Asunto: **SUCURSAL SALTO** -
Remodelación de áreas de servicio.

Se recibieron vía email consultas realizadas por algunas de las empresas adquirientes de pliegos, referentes a la contratación del asunto. Se transcriben las mismas a continuación, seguidas de sus correspondientes respuestas:

Figura 2
Asiento y barras de apoyo

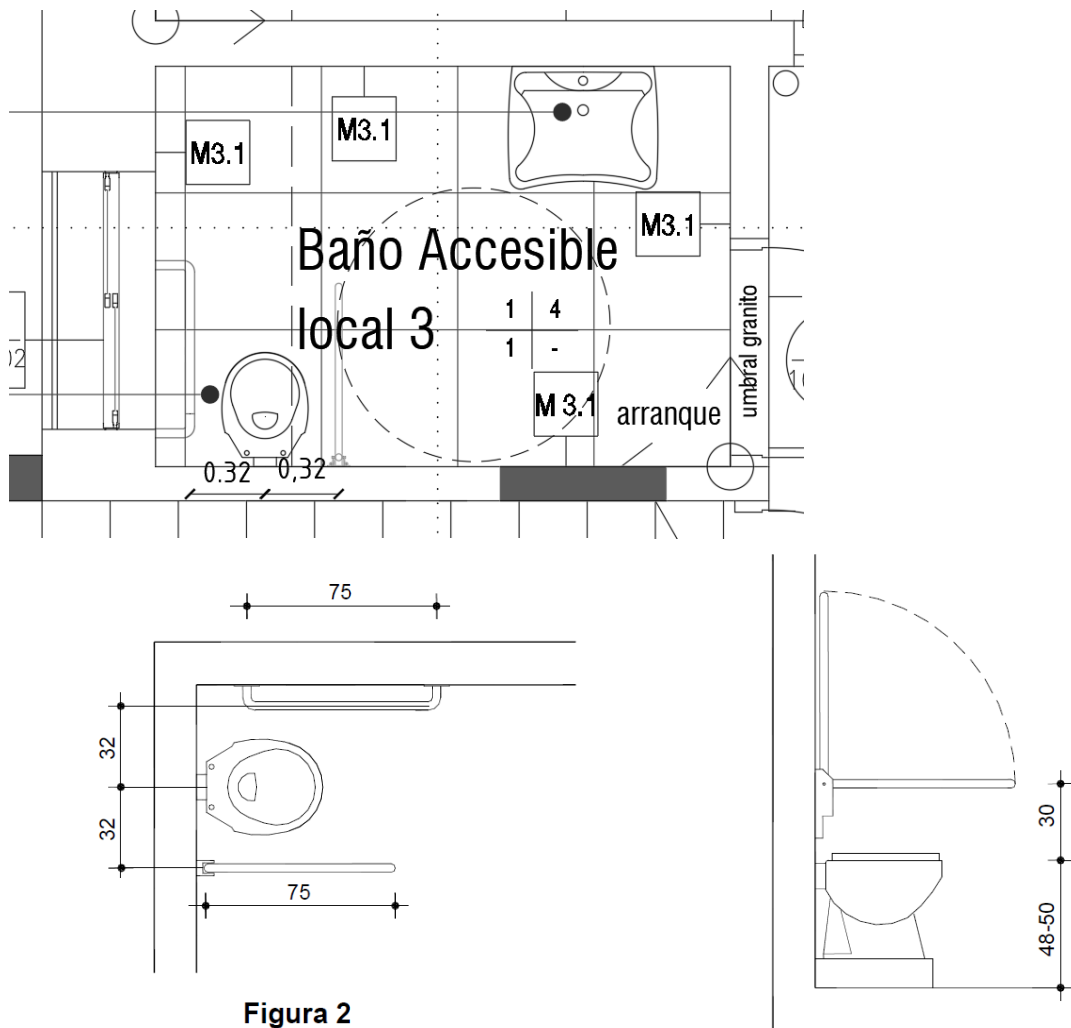
4) - *en la lámina APT00H detalla por escrito en la parte de demoliciones en el local 2 se deben colocar perfiles metálicos no se ubica donde irian.*
